Bild: Windfarmbildung an Dringenberger Fläche 15.1, 15.2, 16.2 selbst deutlich unter 115 m (= 1150 m Abstand) Rotordurchmesser (Nachweis aus Protokollnotiz)

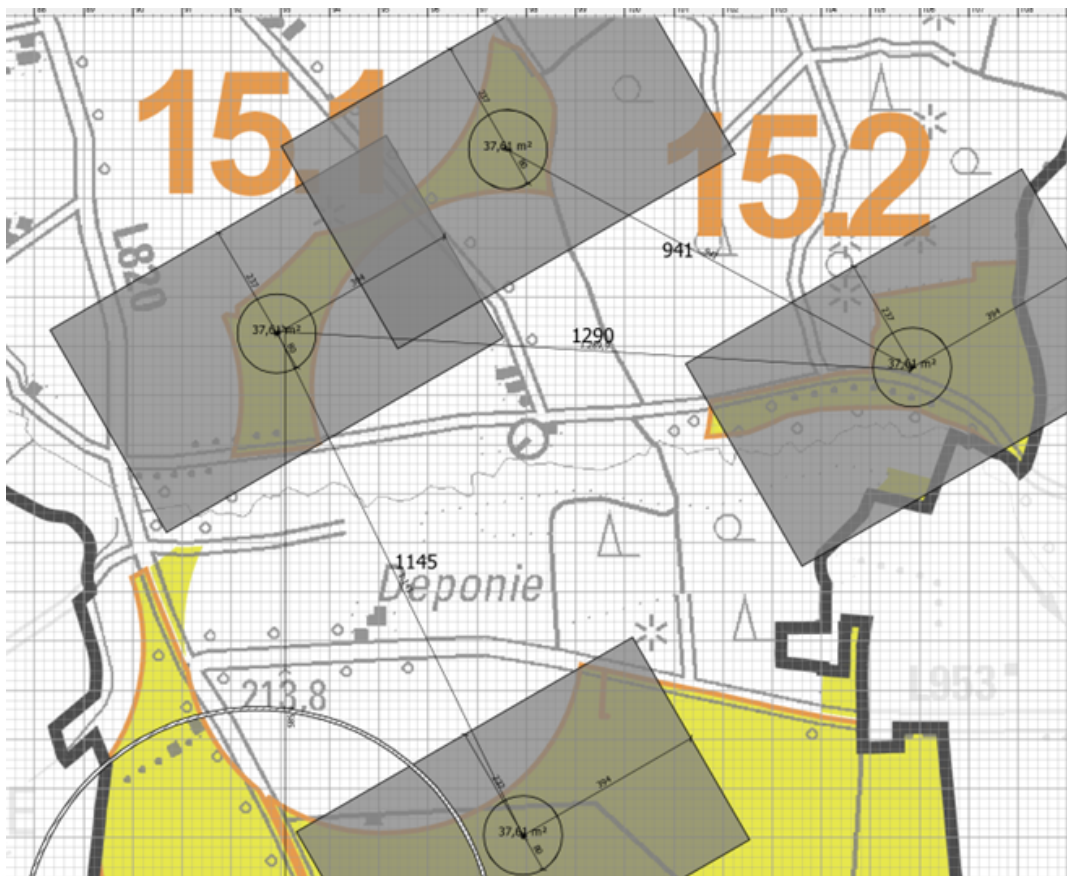
Bis zuletzt wurde bestritten, dass die Flächen 15.1 einen Windpark mit den Flächen 15.2 und 16.2 nach den eigenen Vorgaben innerhalb der Begründung bilden muss. Die Begründung geht davon aus, dass dies der Fall ist, wenn die WEA in den Flächen im Abstand des 10-fachen Rotordurchmesser liegen. Dies ist nachweislich der Fall.

In letzter Minute wurde der Beschluss gefasst, dass man die zwei dort liegenden Wohnhäuser nicht umzingeln wolle. Daher würde nun die Fläche 15.1 ohne weitergehende Begründung bzw. Analyse ("Ist von einer Umzingelung überhaupt gesichert auszugehen? Ab wann ist ein Wohnhaus "umzingelt" und ist dies hier der Fall?") von den anderen Flächen abgetrennt, obwohl diese eigentlich einen Windpark bilden und damit nach der Begründungslogik zusammen zu betrachten wären.

Diese Veränderung ist nicht lediglich klarstellend, sondern normiert nun eine neue Ausnahme von der in der Planbegründung angewandten Logik ("Windfarms/Windparks sind zusammen zu betrachten"). Selbst wenn diese pauschale und willkürliche Einzelfall-Ausnahme aufgrund zweier Wohnhäuser grundsätzlich rechters wäre, so hätte eine solche Änderung der Planbegründung zur Folge, dass der Plan erneut auszulegen wäre. Der fade Beigeschmack bei alledem ist, dass hier wohl vor allem planwidrig, willkürlich und systematisch ortsnähere Flächen verhindert werden sollen.

Dies ist erheblich, da die Fläche 15.1 nur allein deshalb keine Potentialfläche darstellt, da sie nur durch diese Abtrennung von den Flächen 15.2, 16.1, 16.2 keine ausreichende Flächengröße und Anzahl von Windkraftanlagen darstellen kann, um im "Ranking" zu gewinnen.

Bild: Verschiebung bei 14.4 entlang Hauptwindrichtung einer weiteren WEA in rot markiert, auch Fläche 14.3 kann eine weitere Anlage erhalten

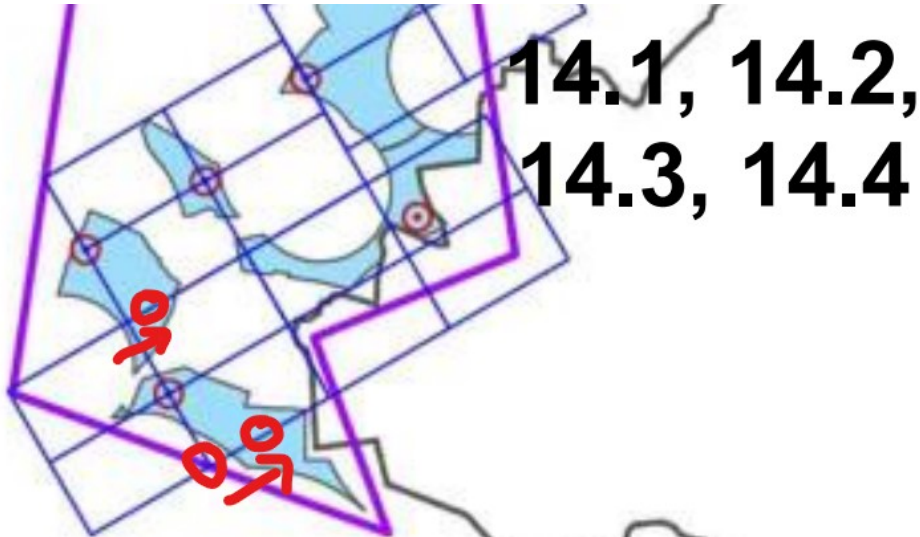
Die Anwendung des starren Rasters ist für die Fläche 14.4 sowie 14.3 fehlerhaft. Es passen 5 bzw. 6 Referenz-WEA auf die Flächen 14.1-14.4 auch bei Anwendung des starren Rasters.

Durch die Anwendung der Verschiebung entlang der Hauptwindrichtung lässt sich zweifelsfrei eine weitere Muster-WEA bei Fläche 14.4 sowie 14.3 aufbringen.

Daher gibt es keinen ersichtlichen Grund, wieso dies für die große Anlage in der Fläche 14.4 sowie 14.3 nicht auch gemacht wird. **Mehr noch: Gemacht werden muss.** Die Verschiebung entlang der Hauptwindrichtung wurde stattdessen eingesetzt, um mal mehr und mal weniger Anlagen auf die Karte zu bringen. Dies entspricht aber Willkür und kann keinen FNP begründen.

Bild: Beispiele selektiv angewandter Verschiebungsregel in der Standortanalyse in Hauptwindrichtung bei Flächen 14.2 (kleine Anlagen) und Fläche 19.2 (große Anlage) und Flächen 9.1-9.3, 10.1

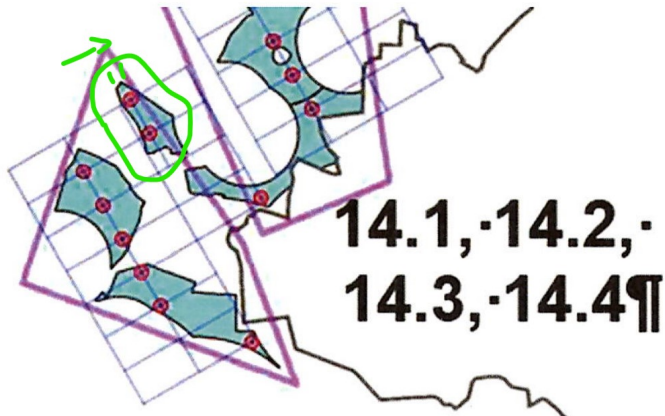
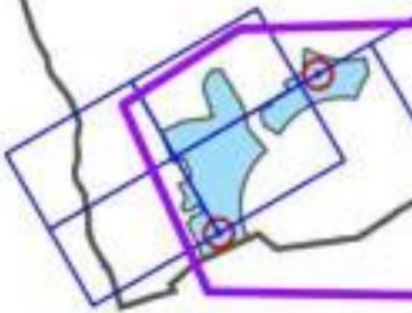
Dieses Verfahren wurde auch an anderer Stelle genauso umgesetzt. (Siehe Beispiele)

B) Herster Flächen: Kleine WEA falsch aufsummiert - 10 statt 8

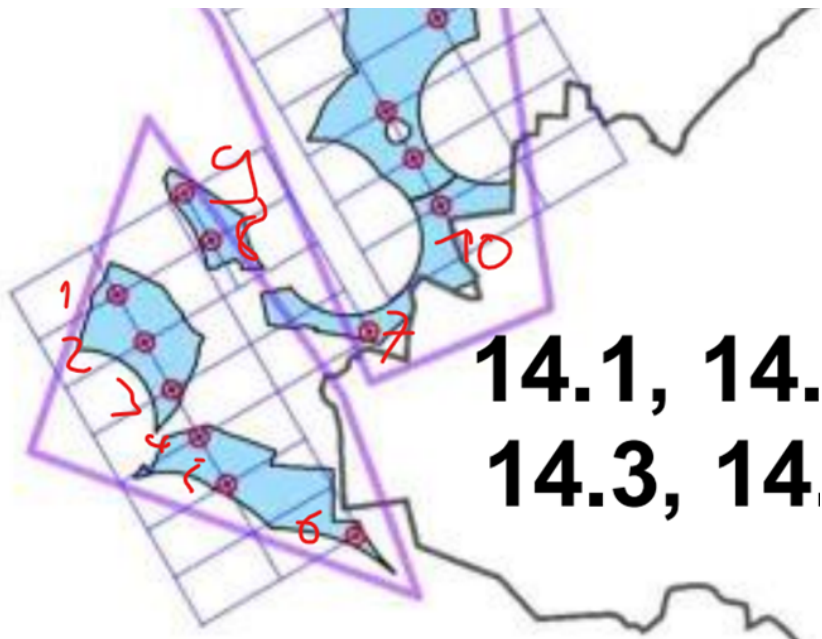
Selbst wenn man davon absieht, dass hier eine weitere Referenz-WEA auch im starren Raster planbar wäre, so wurden die gutachterlich per Rasterung eingetragenen kleinen WEA (Rotor: 101 m) schlicht **falsch gezählt bzw. fälschlicherweise die Anlagen in unbeachtlichen "anderen" Windfarmen gezählt.**

Da sich laut Gutachten mindestens 4 Referenz-WEA sowie **laut Gutachten** 10 kleine WEA realisieren lassen, muss (siehe Tabelle oben) eine Bewertungszahl von 5 angenommen werden. Dadurch wären die Flächen 14.1-14.4 mit einer Punktzahl von 25 zwingend als Potentialfläche anzunehmen.

Eine Auftrennung anhand von Windfarmen ist hier nicht möglich. Die Flächen 14.1-14.4 bilden zusammen eine Potentialfläche und sind hier für alle Kriterien gemeinsam zu betrachten. Die gemeinsame Betrachtung von 14.1-14.4 erfolgt ja gerade deshalb, weil es sich um eine Windfarm handelt. Es kann daher innerhalb eines Kriteriums nicht plötzlich die Fläche 14.1 von den anderen Flächen isoliert werden.

13.1

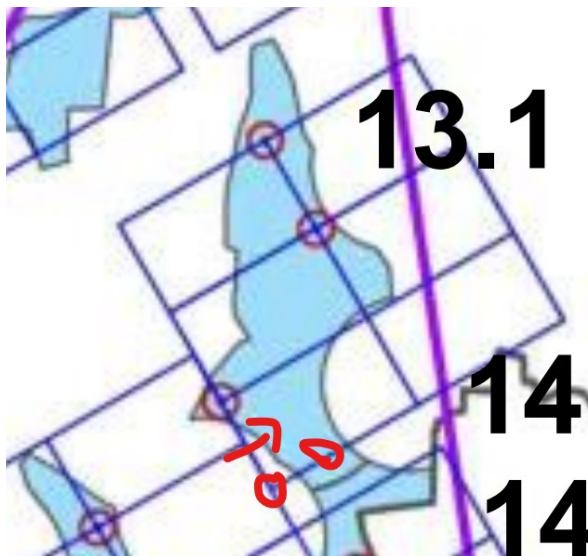
Auch die Flächen 13.1 und 21.1 werden knapp (23 von 24 Bewertungspunkten) keine Potentialflächen. Dies wurde erreicht, indem auch hier die Verschiebung der Windkraftanlagen in der Hauptwindrichtung selektiv nicht erfolgte.

Bild: Offensichtlich mögliche Anlage durch Verschiebungsregel wurde vergessen; dadurch 4 statt 3 Referenz-WEA => 25 Bewertungspunkte

21.1

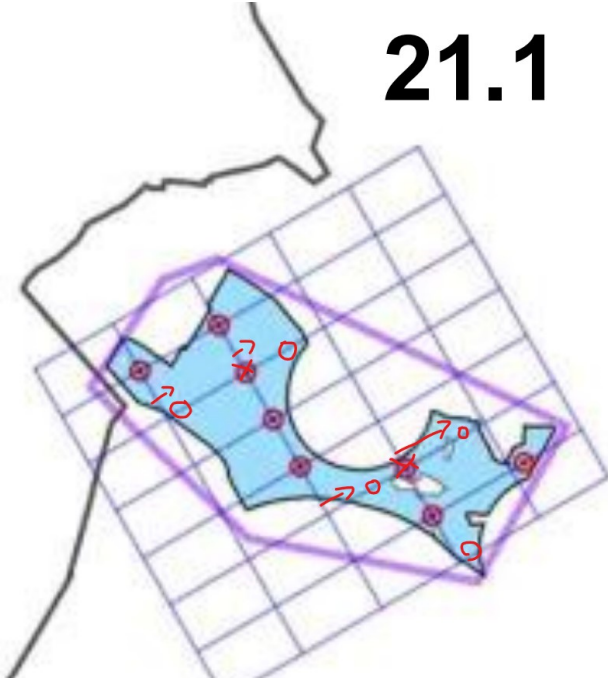
Bild: Durch Verschiebungsregel sind 11 kleine WEA möglich. Da 4 Referenz-WEA möglich sind, erhält 21.1 dadurch 25 Gesamtpunkte und ist Potentialfläche
